改善箇所説明図

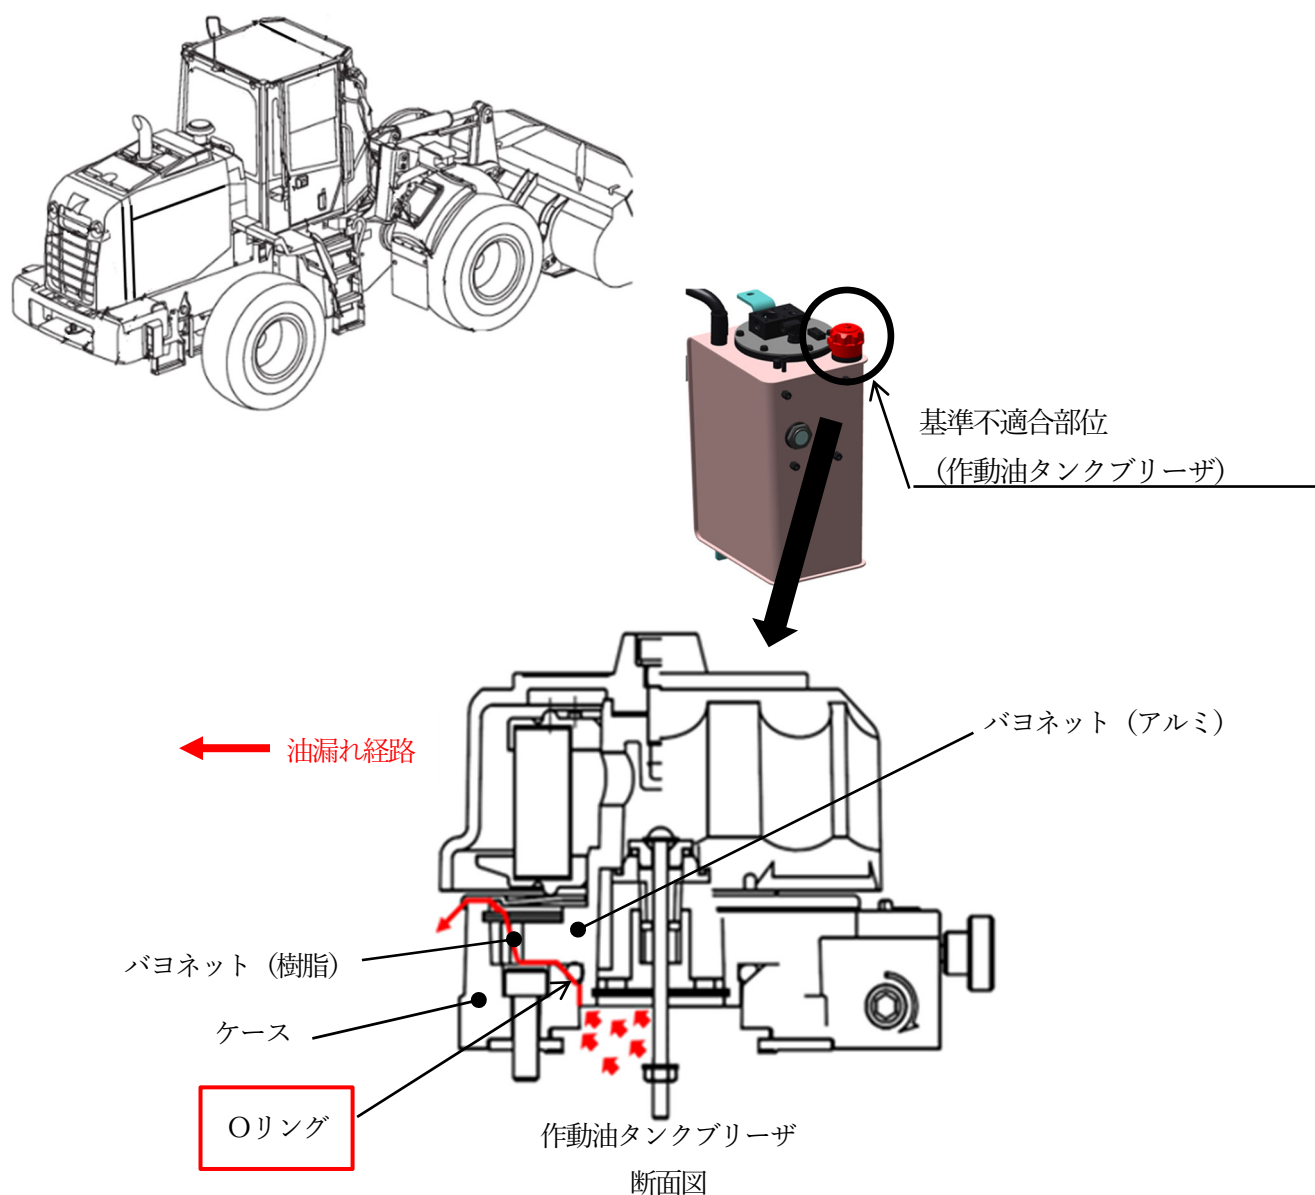
ショベル・ローダの作動油タンクブリーザにおいて、カバーとケースを密着させる溝の寸法管理が不適切なため、ケース部のバヨネット（樹脂）とカバー部のバヨネット（アルミ）に隙間が生じているものがある。そのため、Oリングで隙間を十分に埋めることができなくなり、そのまま使用を続けると、作動油タンクの内圧により作動油が著しく漏れることがある。

注： Oリング は、交換部品を示す。

改善措置の内容：全車両、Oリングを対策品に交換する。
